**ISTRUTTORIA DEL SERVIZIO PROGRAMMAZIONE URBANISTICA, SCOLASTICA E TRASPORTI**

**COMUNE DI CASTELNUOVO RANGONE**

**Variante agli strumenti urbanistici vigenti per l'insediamento di una struttura di vendita alimentare in via Battisti ai sensi dell'art. 8 del D.P.R. 160/2010**

**OSSERVAZIONI ex art. 41 L.R. N. 20/2000, Parere Tecnico in merito alla riduzione del rischio sismico ex art. 5 LR 19/2008, Parere Ambientale ex articoli 18/19 LR24/2017, art. 5 LR 20/2000 ed art. 12 del D.lgs. 152/2006.**

**Estratto Tav 06 - Individuazione area struttura commerciale e lotti residenziali all'interno del comparto 12C**

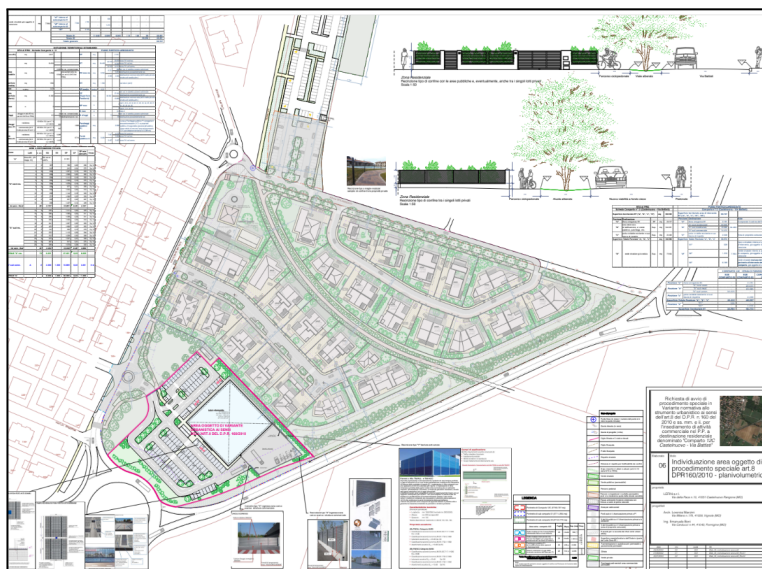
Nelle restanti porzioni del comparto identificate con la lettera "b" sono previsti lotti residenziali che, dal Piano Particolareggiato depositato, risultano in parte collocati a nord e a sud della ciclabile (Residenziale nord e Residenziale sud) per complessivi 25 lotti esecutivi con SF=27.431 mq, SU=6.321 mq, NP max = 2 piani f.t. (lotti 6,7,8,18 e 19 - prossimi alla SP 16) - 3 piani f.t. (restanti lotti).

Figura 16 - Modellizzazione del terrapieno antirumore e del ricettore aggiuntivo R12;

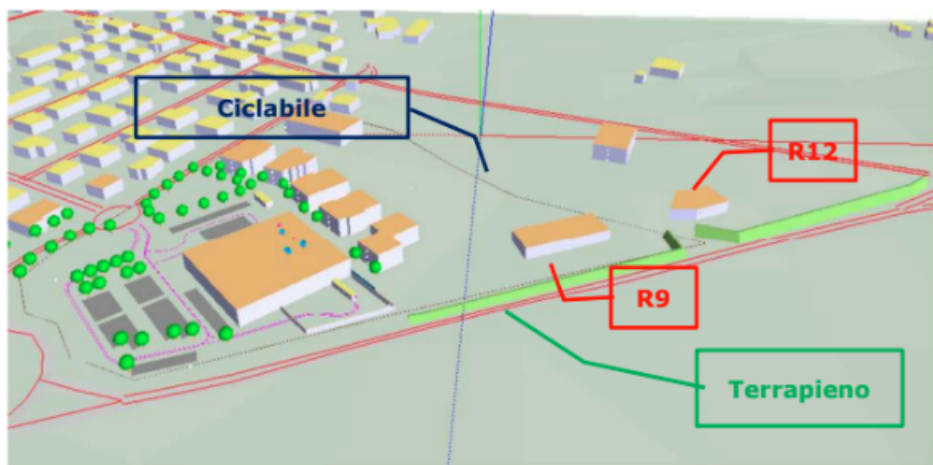
L'opera è prevista a protezione del comparto residenziale in oggetto, per consentire una qualità dell'ambiente acustico almeno corrispondente alla Classe III. La struttura del terrapieno così come prevista, tiene conto anche del punto di disgiunzione tra le due porzioni di terrapieno, per la mitigazione del ricettore R12.

**Tale intervento, tuttavia, è vincolato alla realizzazione del terrapieno sopracitato, che costituisce opera di mitigazione acustica per i ricettori abitativi, alla diminuzione della velocità massima di percorrenza consentita lungo Via C.Battisti, dai 50 Km/h ai 30 Km/h ed al divieto di utilizzo del tratto di via Battisti diretto verso il centro, da parte dei mezzi pesanti.**
